## Změnový list č. 10

Název a evidenční číslo Stavby:	<b>Zabezpečení podjezdů výšek na Vltavské vodní cestě I.a. etapa: Vraňansko - Hořínský kanál, zhotovitel stavby 003.C Číslo projektu 500 551 0004</b>	Číslo SO/PS / číslo Změny SO/PS:  <b>SO 433</b>	Pořadové číslo ZBV:  <b>10.</b>
Název stavebního objektu / provozního souboru (SO/PS):	<b>SO 433 Sdělovací optický kabel a metalický kabel - Vraňany-Hořín</b>		
Název ZBV: <b>Variace č. 14 – změna způsobu provedení trasy</b>

**Změna se týká změny způsobu provedení trasy stavby 003.C Silniční most na místní komunikaci - Vraňany.**

**Předmět: Stavba 003.C, změna vedení a uložení kabelové trasy SO 433 Sdělovací  
optický kabel a metalický kabel - Vraňany-Hořín**

Fotografie ad 2f)

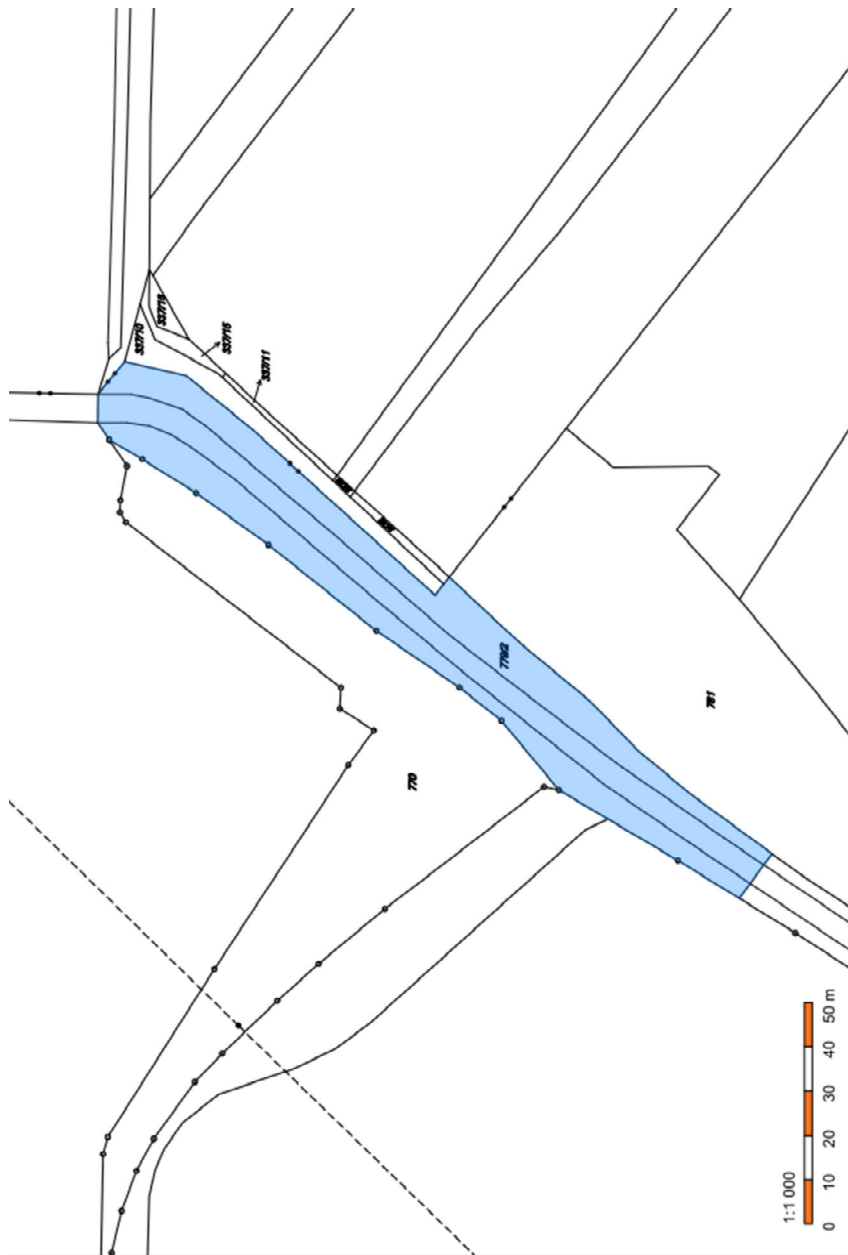
f) Nejproblematictější je úsek mezi km přibližně 5,2 a 4,1 – silnice v k.ú. Chramostek. V důsledku postupující eroze, která v několika úsecích u obce Chramostek dosahuje prakticky až k silnici, není v současné době tento úsek realizovatelný mimo silniční pozemek. Přikládáme fotografie dokladující rozdíl mezi skutečností z roku 2017 a 2019. Kromě těchto problémů také zde byly identifikovány změny katastrů mezi roky 2011 a 2019 – viz výše. Jako jediné možné řešení za současné situace se jeví uložit vedení v krajnici silnice, s čímž ovšem zástupkyně KSÚS Středočeského kraje na listopadovém jednání nesouhlasila. Druhá možnost je náhradní řešení, které by muselo ale být koordinováno s připravovanou stavbou rozšíření a prohloubení kanálu, tedy opět za spolupráce investora.

Z předložených fotografií je zřejmá eroze břehu kanálu.
